**AVIS RELATIF À LA PROTECTION
CONTRE LES EVENTUELS EFFETS NOCIFS ET NUISANCES
PROVOQUÉS PAR LES RAYONNEMENTS NON IONISANTS
GÉNÉRÉS PAR DES ANTENNES ÉMETTRICES STATIONNAIRES**

Commune : YVOIR - Exploitant : ORANGE

Référence exploitant : 029N1_2/32029N1_1/42029N1_1/52029N1_1

Rapport n° 3302 / 2025

Figure 1 : Vue en plan des lieux de séjour et des points de contrôle

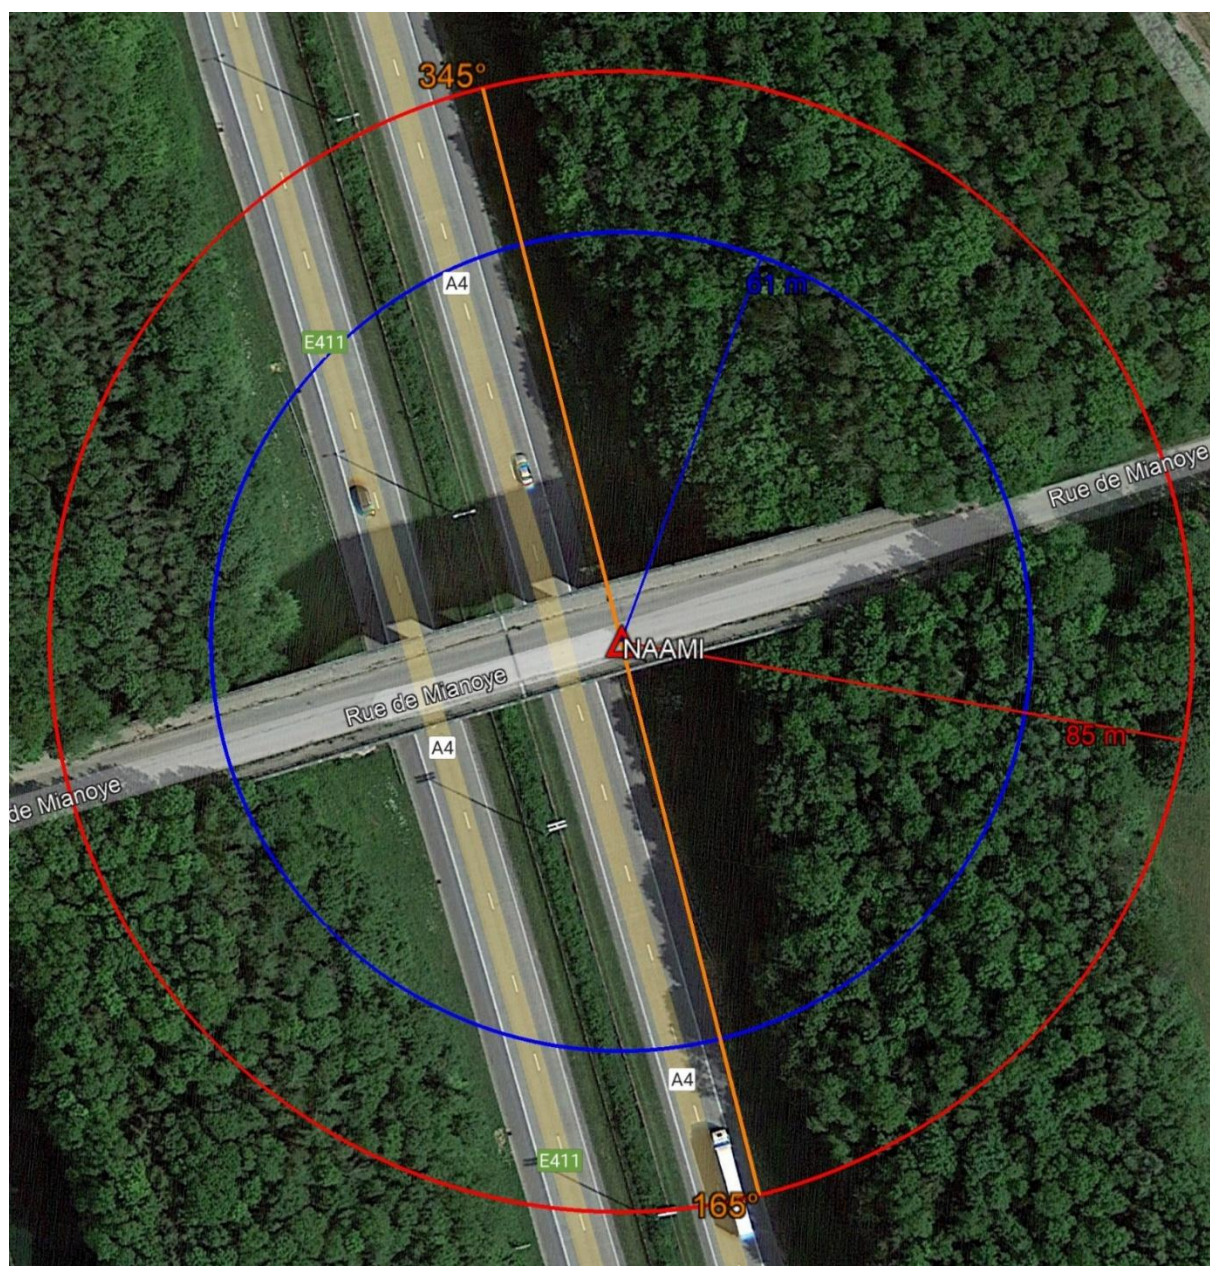
En ce qui concerne les antennes de l'installation mentionnées dans le tableau 1, la distance maximale à laquelle la limite pourrait être atteinte, à l'extérieur, est égale à 84,3 m. S'il n'y a pas de LS à une distance inférieure, les antennes respectent forcément la limite d'immission.

Dans le cas des LS situés à l'intérieur des bâtiments, une atténuation d'obstacle est prise en compte et il en résulte que la distance maximale à laquelle la limite pourrait être atteinte se réduit à 60,8 m.

Les résultats de l'évaluation décrite au paragraphe 4 indiquent que les antennes émettrices stationnaires de l'installation faisant l'objet du présent avis ne produisent pas, dans un lieu de séjour, un rayonnement électromagnétique maximum supérieur aux limites fixées à l'article 4 du décret.

Figure 2 : Vue en plan des installations d'antennes dans un rayon de 300 mètres autour de l'installation faisant l'objet de la demande d'avis

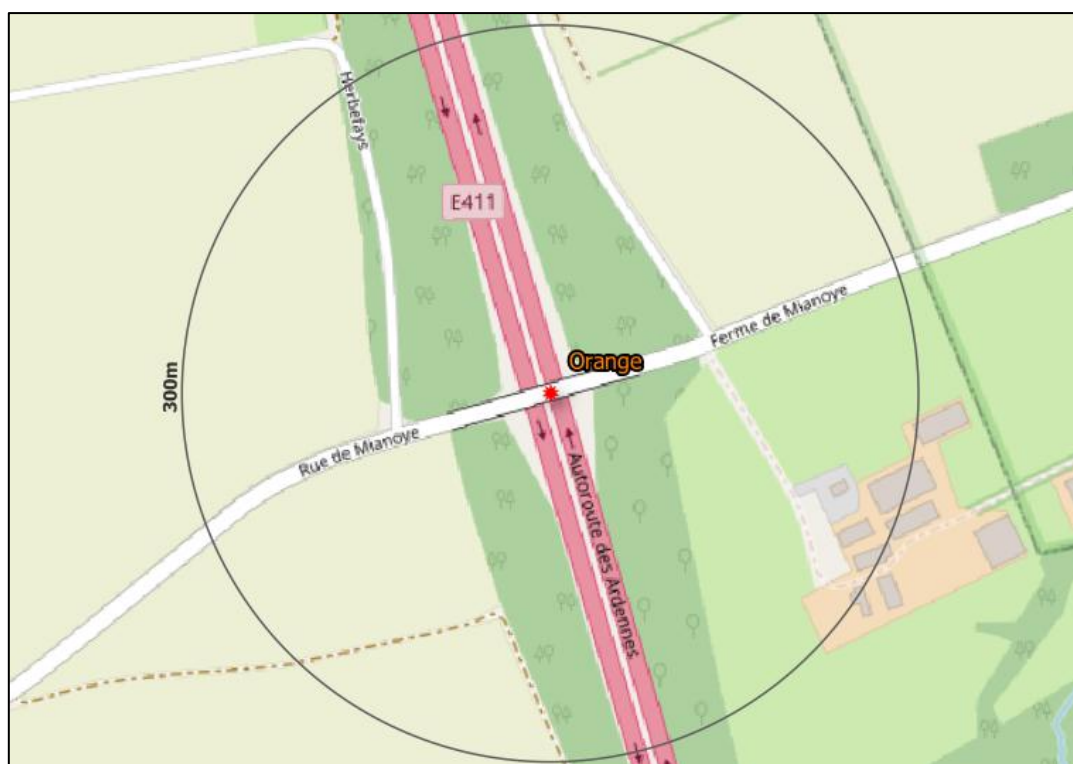
- a) il y a au plus 4 installations d'antennes émettrices stationnaires présentes dans la zone d'évaluation de 300 mètres de rayon représentée dans la figure 2, y inclus l'installation référencée dans le paragraphe 2 : la limite cumulative définie à l'article 4, §2 du décret est nécessairement respectée dans les lieux de séjour à l'intérieur de la zone d'évaluation de 300 mètres de rayon ;

- b) il y a exactement 5 installations d'antennes émettrices stationnaires présentes dans la zone d'évaluation de 300 mètres de rayon représentée dans la figure 2, y inclus l'installation référencée dans le paragraphe 2 et il existe, pour 3 ou 4 de ces installations, un avis attestant le respect de la limite abrogée de 3 V/m : la limite cumulative définie à l'article 4, §2 du décret est nécessairement respectée dans les lieux de séjour à l'intérieur de la zone d'évaluation de 300 mètres de rayon ;

- c) dans tous les autres cas, il a été vérifié que la limite cumulative définie à l'article 4, §2 du décret n'est pas dépassée dans les lieux de séjour sur base du nombre d'installations localisées dans la zone d'évaluation de 300 mètres de rayon représentée dans la figure 2, de leur localisation ainsi que des données inscrites dans la figure 1 et au paragraphe 4 du présent avis et dans les avis attestant le respect de la limite par installation ou de la limite abrogée de 3 V/m relatifs aux autres installations reprises dans la figure 2.

Compte tenu des considérations ci-dessus, il apparaît que l'intensité du rayonnement électromagnétique généré, dans les lieux de séjour situés dans un rayon de 300 mètres autour de l'installation référencée dans le paragraphe 2, par l'ensemble des antennes émettrices stationnaires de l'ensemble des exploitants du même site d'antennes émettrices stationnaires respecte la limite fixée à l'article 4, § 2 du décret.
